天妃小学校区通学路対策実施箇所図

天妃小学校合同点検 [R2. 11. 9(月)]

参加者：道路建設課、道路管理課、学校教育課、市民生活安全課
那覇警察署、スクールゾーン委員会、天久小学校

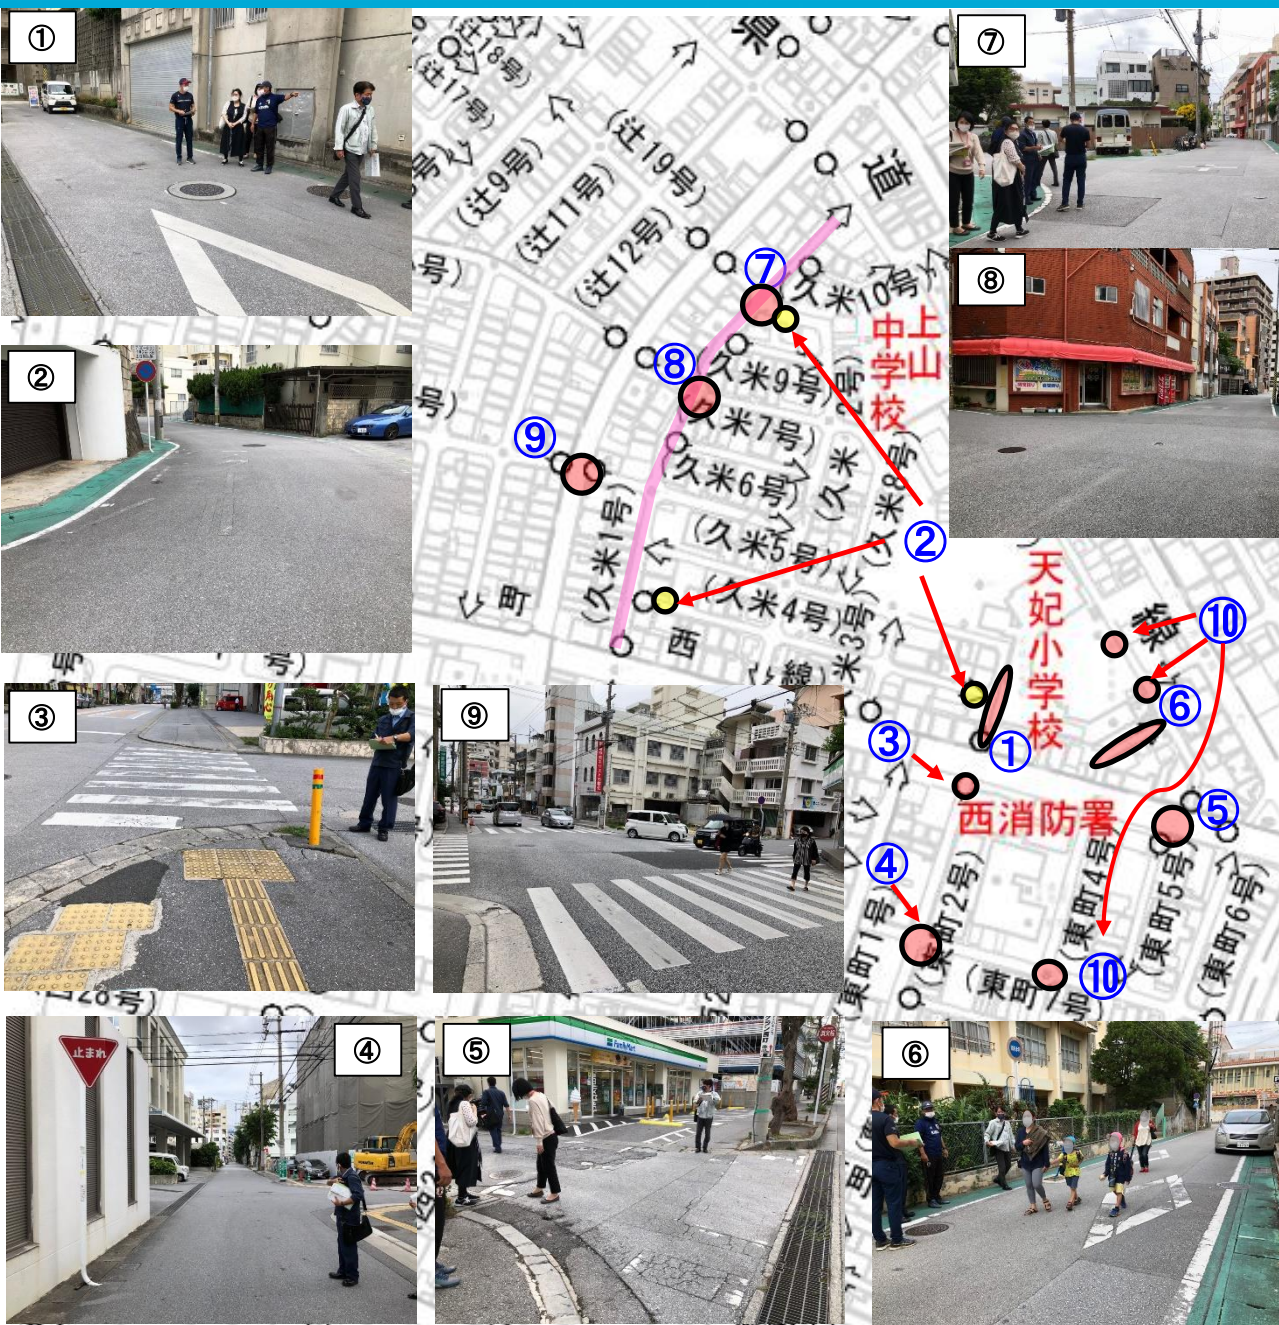
対応部署		課題と対策(案)	
①	警察	課題	・横断歩道のダイヤモンド及び停止線が消えている。
		対策(案)	・ダイヤモンド及び停止線引き直し。
②	市活	課題	・スクールゾーンの標示が消えかかっているのを、直してほしい。
		対策(案)	・スクールゾーンの引き直し
③	道管	課題	・車止め(ポラード)が破損し復旧されていない。過去に2度車が突っ込んでいたので復旧して欲しい。
		対策(案)	・ポラードの復旧を検討
④	警察	課題	・止まれの標識はあるが、停止線や止まれの標示がなく、国道58号への抜け道でスピードを出す車両も多く危険である。
		対策(案)	・停止線設置、「止まれ」路面標示
⑤	警察・ス委	課題	・横断歩道が消えている。横断者も多いため押しボタン式信号設置できないか？
		対策(案)	・横断歩道の道路標示の補修 ※直近に信号機があり設置難しい。 ・横断旗設置
⑥	道管・道建	課題	・通り抜けの車も多く、ガードレール設置できないか。
		対策(案)	・横断防止柵またはポストコーン設置を検討
⑦	警察・道管	課題	・停止線が消えている。また、中央線も消えており、優先道路が分かりづらい。
		対策(案)	・停止線、中央線引き直しを検討
⑧	道管	課題	・中央線が消えており、優先道路が分かりづらい。
		対策(案)	・中央線引き直し、交差点の強調標示を検討
⑨	警察・学校・地域	課題	・信号機がない横断歩道で、渋滞中の車両の隙間を児童が横断しており危険である。隣の交差点の信号機を移設できないか。
		対策(案)	・信号移設(設置基準に該当しない) ・交通安全指導、立哨
⑩	警察	課題	・横断歩道が消えている。
		対策(案)	・横断歩道の道路標示の補修
